君津環境整備センター第Ⅲ期増設事業に係る環境影響評価方法書
 これまでの質疑・意見に対する事業者見解

平成26年9月22日提出
 新井総合施設株式会社

第Ⅱ期増設事業に係る環境影響評価における流量調査結果

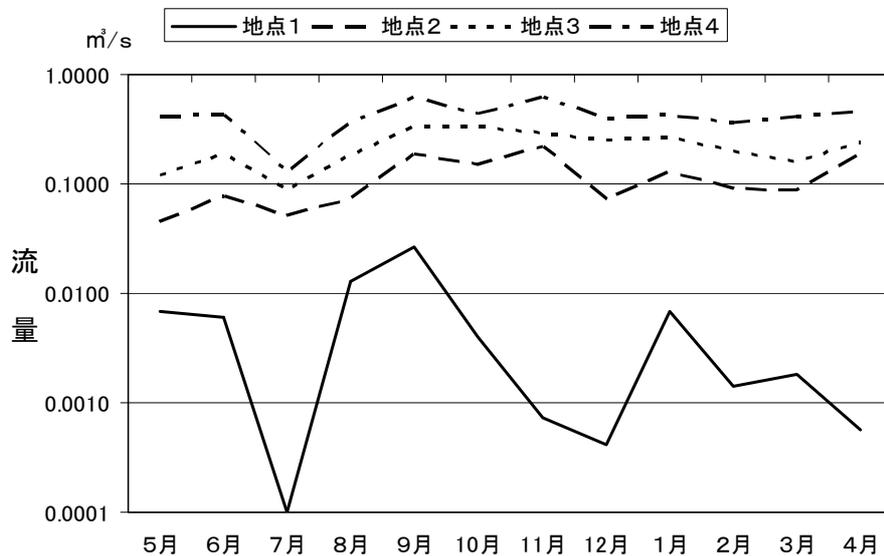
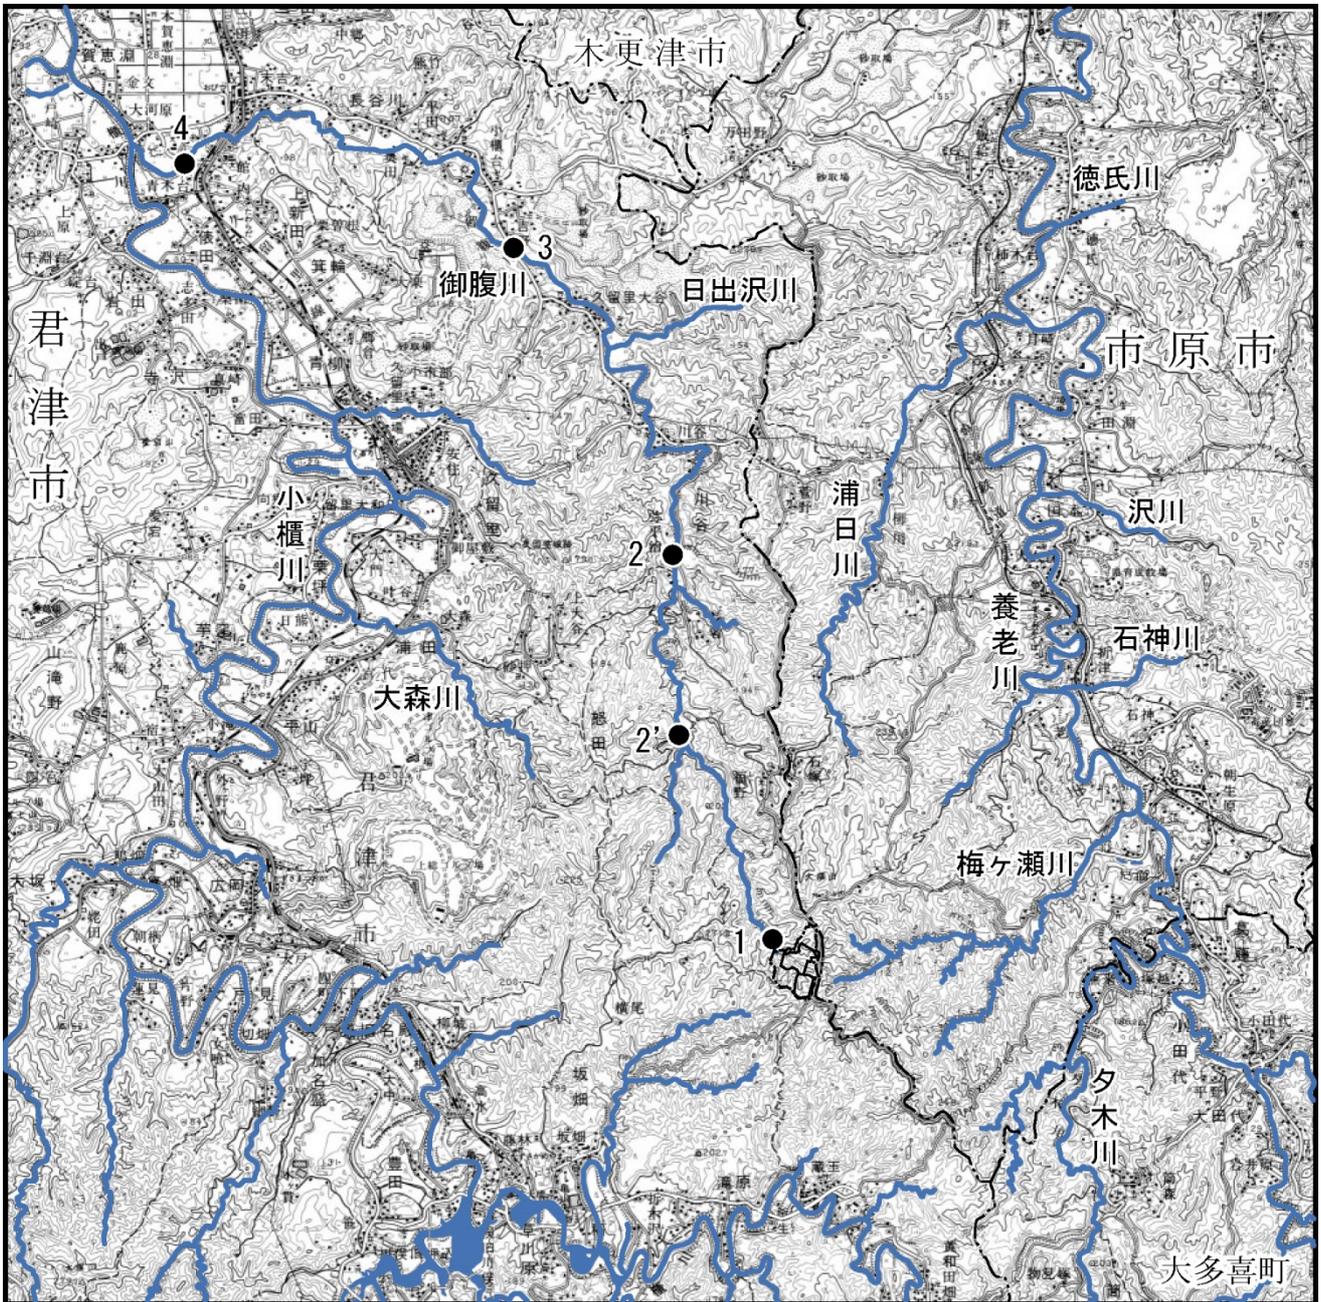
No.	項目	細目	質疑・意見の概要	事業者の見解	備考
25	水質	予測条件(流量) DOの予測	(7月18日委員会での質疑・意見) 農業用水利用を考えるとDOも予測項目にすべきだが、DOの予測は完全混合式では無理ではないか。 千葉県農業用水の基準を参考するとしているが、資料を提供してほしい。	(7月18日委員会での回答) 千葉県の「水稻の生育に対する水質汚濁の許容限度の目安」については、資料を次回提示できます。 DOの予測・評価については検討します。	
26			(7月18日委員会の後に寄せられた質疑・意見) 農業利用を考えると、BODはもちろんだがDOや水温、窒素、リンなども重要な影響因子である。DO以外は完全混合式で良いので、希釈率の算出に必要な計画排水量と低水流量(および農業利用が行なわれる季節の最小流量)のデータも併せて提示すること。 なお、7月18日の委員会でDOの流下に伴う変化を予測するようお願いしたが、希釈率によってはその必要はないかも知れない。	(7月18日委員会の後に寄せられた質疑・意見の回答) 溶存酸素(DO)については、既存施設の放流先での調査(Ⅱ期アセス)では、処理水の放流地点で6.8~10.9mg/Lであり、また、下流側の稲作を行っている怒田橋(方法書)でのモニタリング結果(平成21~25年)では、8.0~13mg/Lとなっています。これらの値は「千葉県による水稻の生育に対する水質汚濁の目安」に示されているDOの濃度(5mg/L以上)を上回っており、放流水が下流のDOに影響を及ぼしているとは考えにくいこと、また、上流域は溪流となっており、河川水の流下に伴って酸素が供給されていると考えられることから、DOを予測評価項目にする必要はないと考えます。 計画排水量については、現在800 m ³ /日(0.0093 m ³ /秒)を想定していますが、確定的な諸元は準備書で提示します。 流量については、第Ⅱ期増設事業に係る環境影響評価における流量調査結果を添付資料に示します。	・添付資料②(p.21) 「千葉県による水稻の生育に対する水質汚濁の目安」 ・添付資料③(p.22) 「第Ⅱ期増設事業に係る環境影響評価における流量調査結果」

小堰堤の遮水工と埋立地全体の関係

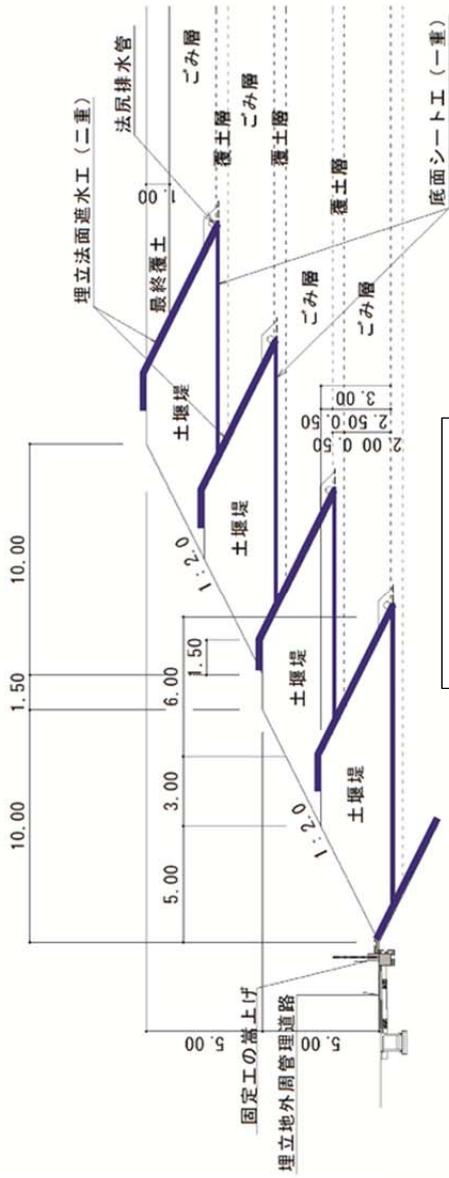
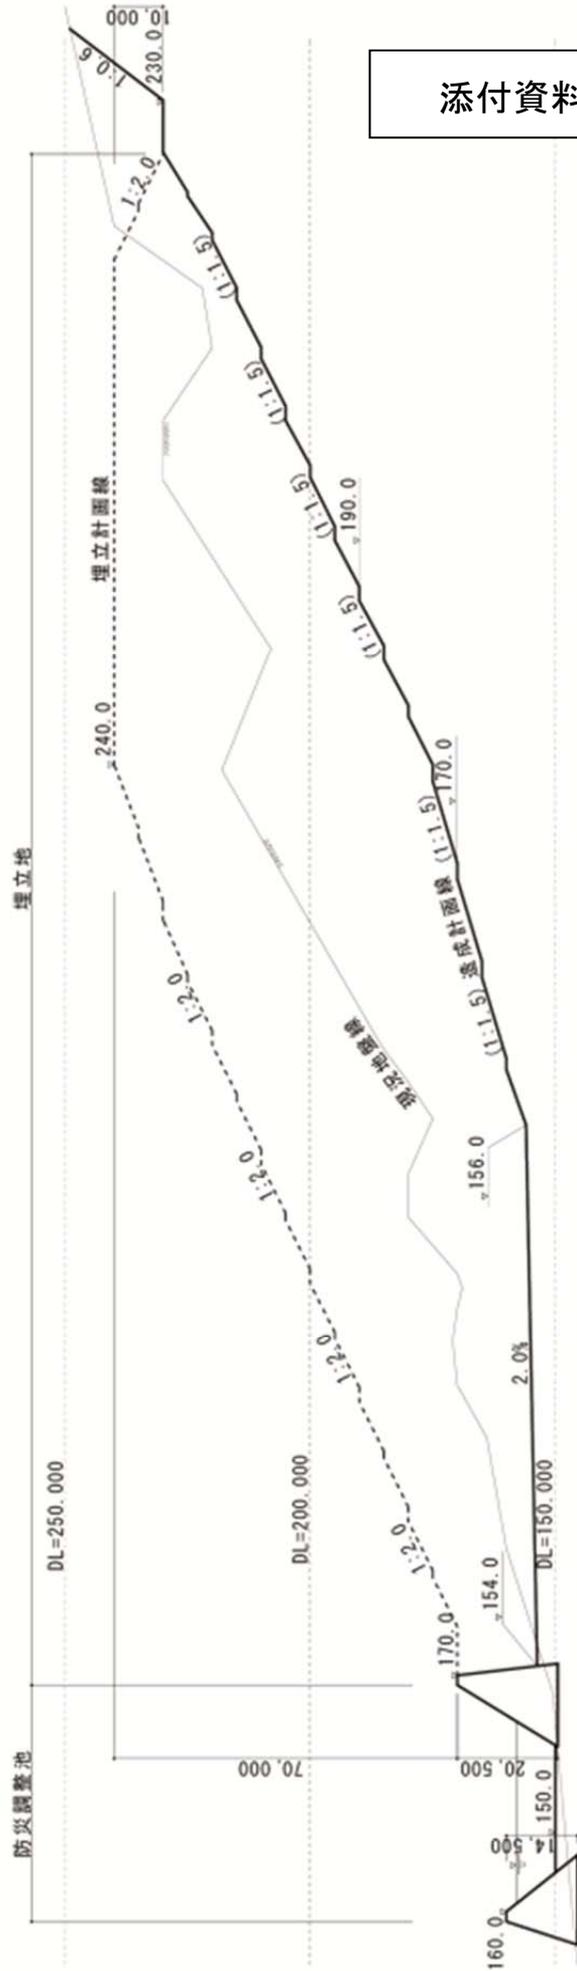
No.	項目	細目	質疑・意見の概要	事業者の見解	備考
8	事業計画	小堰堤	(7月18日委員会の後に寄せられた質疑・意見) 第Ⅲ期で埋立終了部分土堰堤の遮水シート施工(キャッピング)をすることの、効果と課題について説明してほしい。	(7月18日委員会の後に寄せられた質疑・意見の回答) 小堰堤は貯留構造物と位置付けられていますので、背面の二重遮水シート施工は、遮水構造として実施されてきています。埋立層1層を2.5mとする積層が継続しますが、大降雨の時の一時的な滞水(浸透が終了するまで)は生ずる可能性があり、その際に小堰堤を介しての滲出が生じないよう小堰堤底面にも遮水シートを敷設することとしています。 その効果は、小堰堤を介しての浸出水の流出が防止されること、小堰堤からの雨水の浸透がなくなるため浸出水量が抑制されることなどが考えられます。 課題は、降雨の浸透量が抑制されることとなるため、水質に影響が及ぶことが推測されます。しかしながら、ガス抜き管はシートを貫通して延伸すること、埋立層1層ごとの埋立期間中は降雨を受ける構造となっていることなどから、小堰堤底面のシート施工が準好気性構造に悪影響を与えることはないものと推測しています。 (7月18日委員会の後に寄せられた質疑・意見の追加回答) 埋立地の構造について添付資料に示すように、小堰堤は漏水が生じないように遮水シートで覆いますが、埋立面は常に開放されています。	・添付資料⑦(p.30) 「埋立地の構造」
9			(8月15日委員会での質疑・意見) 小堰堤背面のシート張りについては、準好気性構造に悪影響を与えないということだが、表面キャッピングについては、学会においても明確に判断がなされているわけではなく、事例も少ない。廃止まで40～50年の長期に及ぶことを考慮し、管理上、十分に注意していただきたい。	(8月15日委員会では未回答) 第Ⅱ期での事例で得られる結果を踏まえ、準好気性構造に悪影響を与えないよう十分注意して維持管理に努めます。	
10		浸出水処理施設	(8月15日委員会での質疑・意見) 浸出水処理施設の容量との関係について記載がないが、このあたりはどのように考えているか。	(8月15日委員会での回答) 一定期間の過去の降雨データから水収支計算を行った上で計画します。過去の降雨実績に対しては埋立地内に滞水が生じない規模を設定する計画です。現在の試算では、日処理量800m ³ (既設480m ³ 、増設320m ³)、全体の調整槽容量45000m ³ (既設30000m ³ 、増設15000m ³)を設定しています。

図-1 人と自然との触れ合いの活動の場調査地域及び調査地点位置図

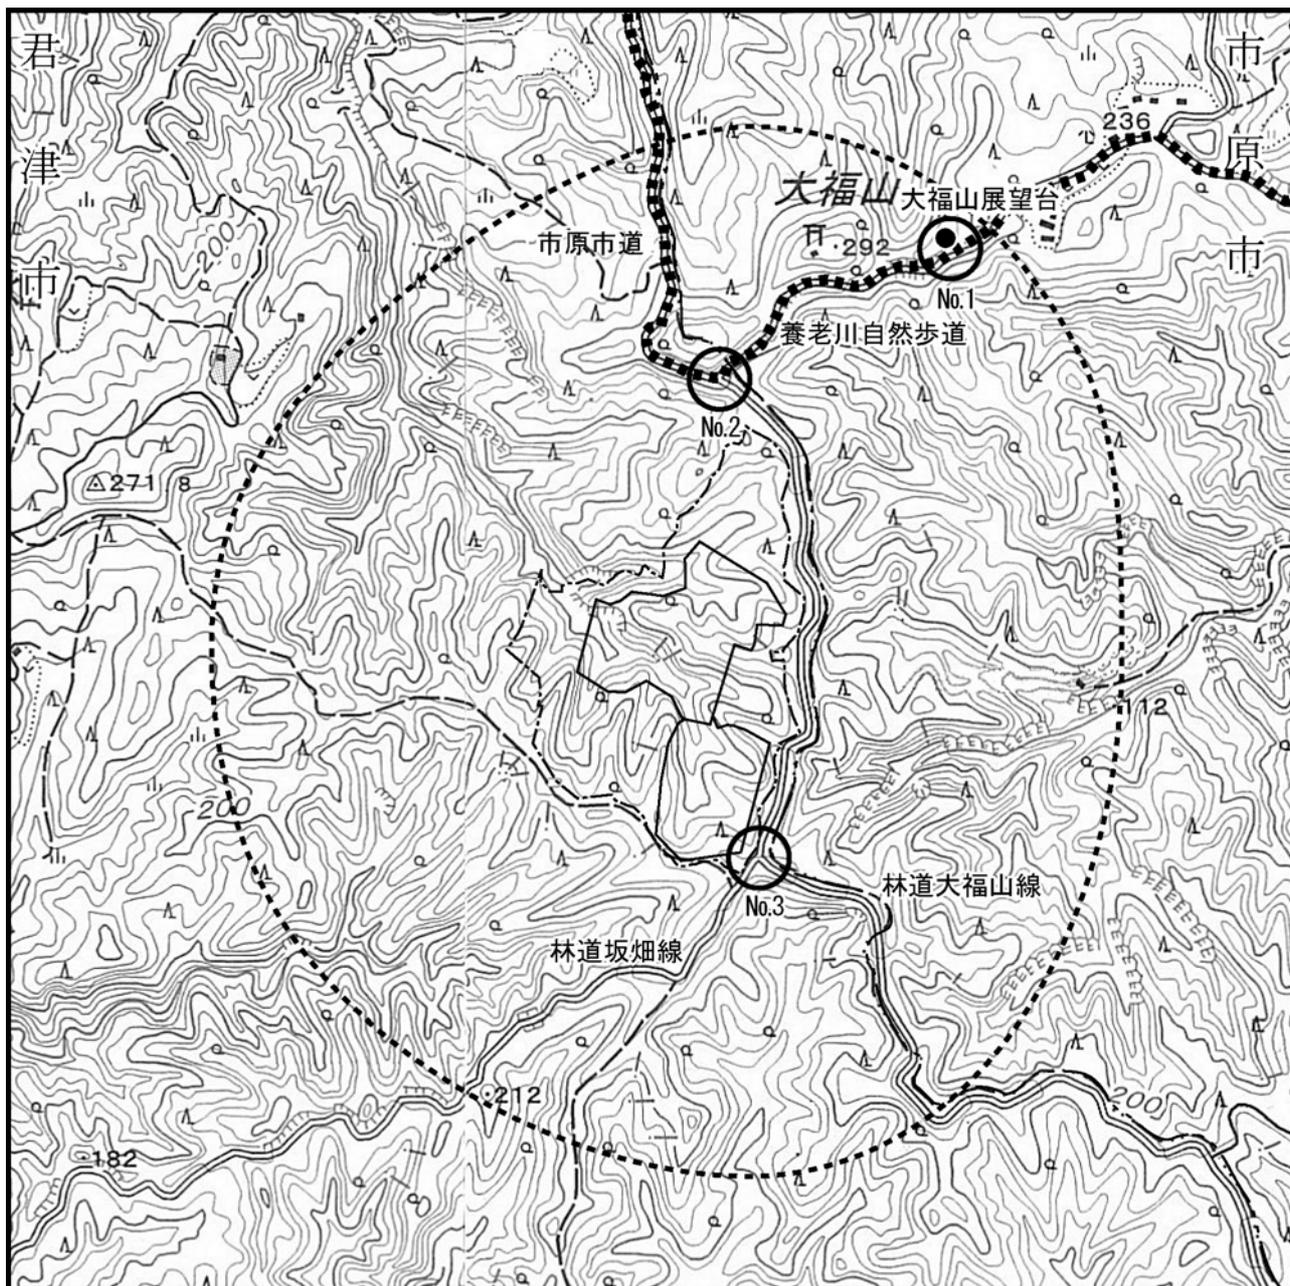
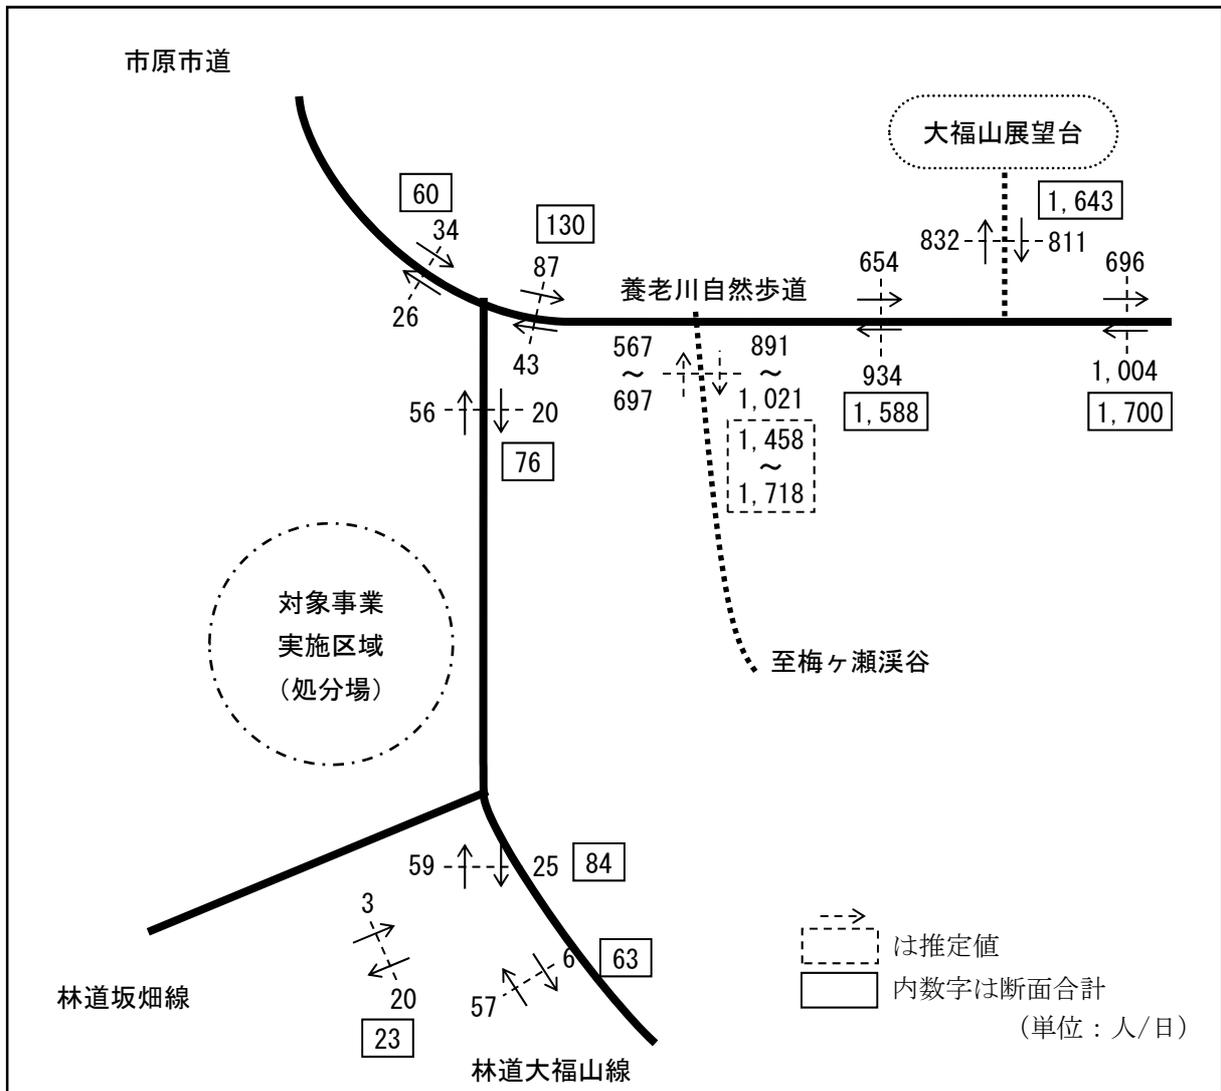
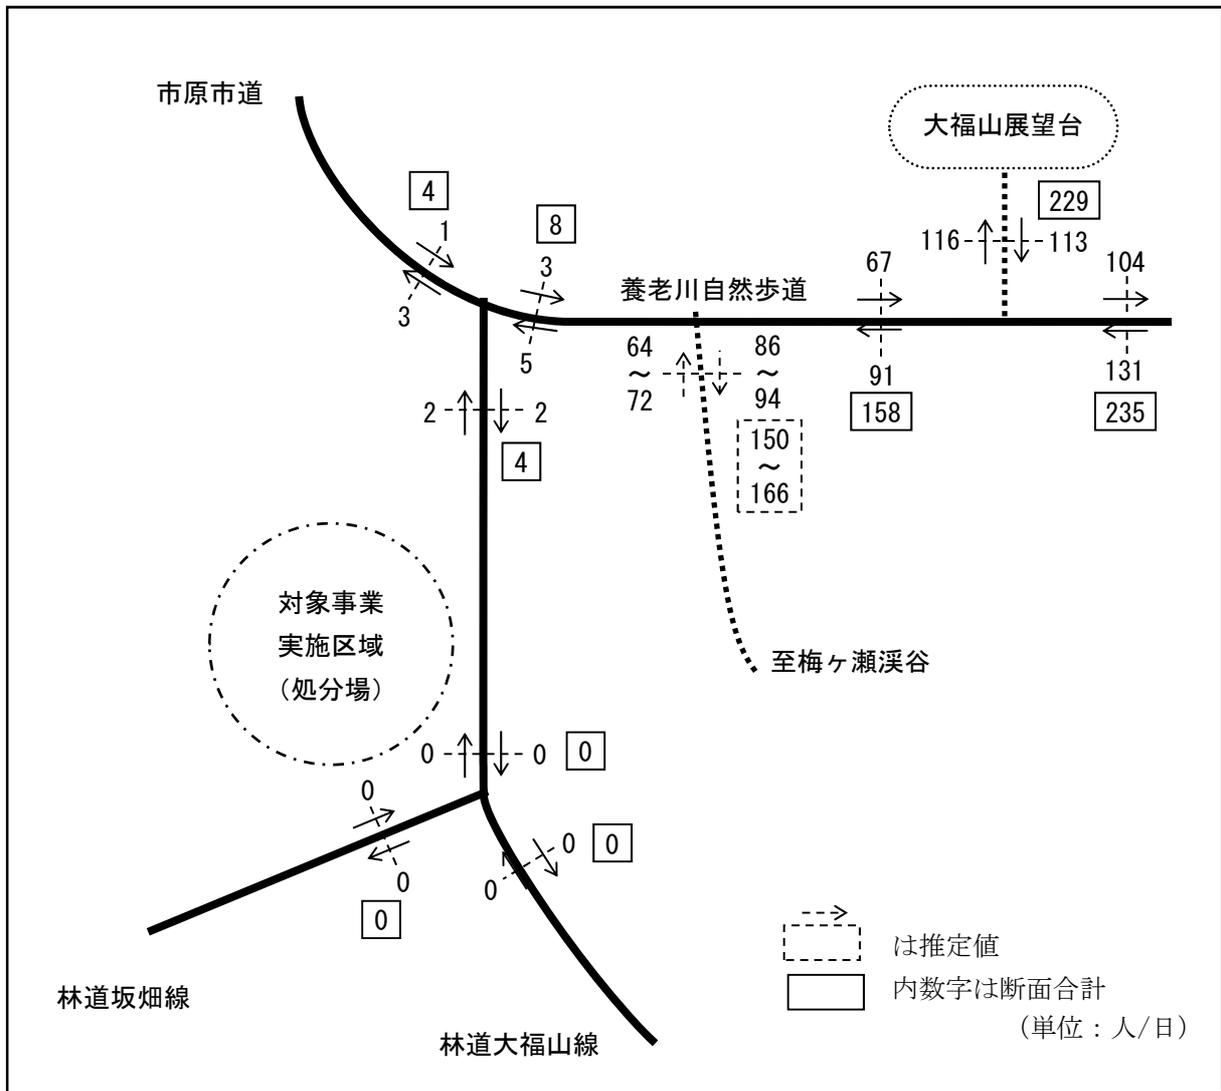
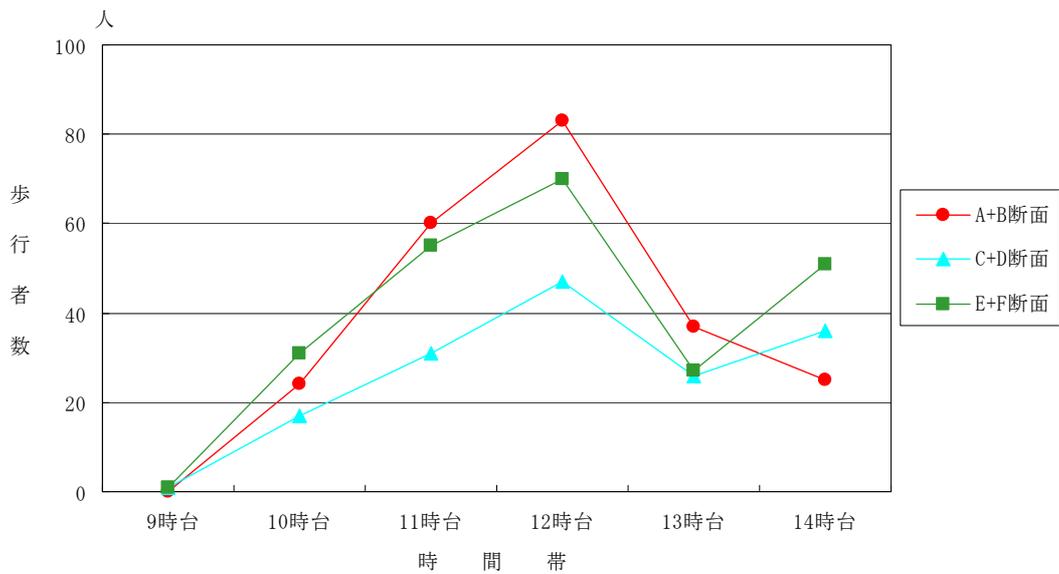
No.	項目	細目	質疑・意見の概要	事業者の見解	備考
20	大気質	覆土置き場の粉じん	(8月15日委員会での質疑・意見) 工事で発生した土砂は仮置きして覆土に利用する計画であるが、覆土置場の面積を教えてください。通常、土砂の堆積場は、1000㎡以上になると大気汚染防止法の一般粉じん発生施設に該当するが、方法書には、粉じんの発生源として埋立機械の稼働しか想定されていない。覆土置場は、粉じんの発生源とならないか。	(8月15日委員会での回答) 覆土置場の面積は78600㎡となります。ご指摘のとおり発生源となり得るので、発生源と捉えて粉じんの予測評価を行うことにします。 (8月15日委員会での回答の追加回答) 第Ⅲ期増設事業における覆土置場の計画面積の内訳は、西側覆土置場が68,700㎡、南側覆土置場が9,900㎡です。	
21			(8月15日委員会での質疑・意見) 現状の覆土置場ではカバーなど粉じん対策をしているのか。	(8月15日委員会での回答) 現状の覆土置場では、飛散対策としてシート等はしていません。法面については緑化をしていますが、天端については、安定しているので、強風時にも粉じんの発生はみられません。 なお、覆土掘削時には粉じんの発生がみられることから、覆土掘削時を想定した予測評価が必要と考えています。 (8月15日委員会での回答の追加回答) 現状では、覆土置場で覆土材の掘削、運搬時に粉じんが飛散する場合は散水車で路面等に適宜散水を行っています。	
22		粉じん	(8月15日委員会の後に寄せられた質疑・意見) 「粉じん、風向・風速、降下ばいじんの調査時期を四季ごとに」という住民意見について、要望どおり林道を利用する市民が多くなるという紅葉期だけでなく、例えば関東において、降水量が少なく、かつ強風が発生しやすいと考えられる春季など、他の季節での調査が必要であると考え。既存気象データによりそのような条件を確認して時期を選定すべきと考える。	(8月15日委員会の後に寄せられた質疑・意見の回答) 降雨量が少なく日中の風が強い冬季に粉じん等の調査を追加します。	
23			(8月15日委員会の後に寄せられた質疑・意見) 「林道の未舗装部分では、車両の通行による粉じんの発生が著しいので…」という住民意見については、指摘どおり、車両からの排気だけでなく、未舗装路で一般市民が立ち入る区間での路面からの土壌の巻き上げも考慮に入れ、設定の検討、もしくは適切な回答をすること。	(8月15日委員会の後に寄せられた質疑・意見の回答) 第Ⅱ期増設事業に伴う環境影響評価での自然歩道等の利用実態調査では、新緑時期及び紅葉時期とも、未舗装の区間のある林道大福山線の歩行者はいずれもゼロであり、また、この区間は養老川自然歩道ではないことから、利用頻度は非常に少ないと考えています。また、未舗装道路については、粉じんが飛散するような場合には、散水車により適宜散水を行い、粉じんの影響を軽減しています。 以上のことから、林道の未舗装部分での粉じんの影響の検討を行うことは考えていません。	・添付資料⑧ (p.31) 「人と自然との触れ合い活動の場の利用状況」
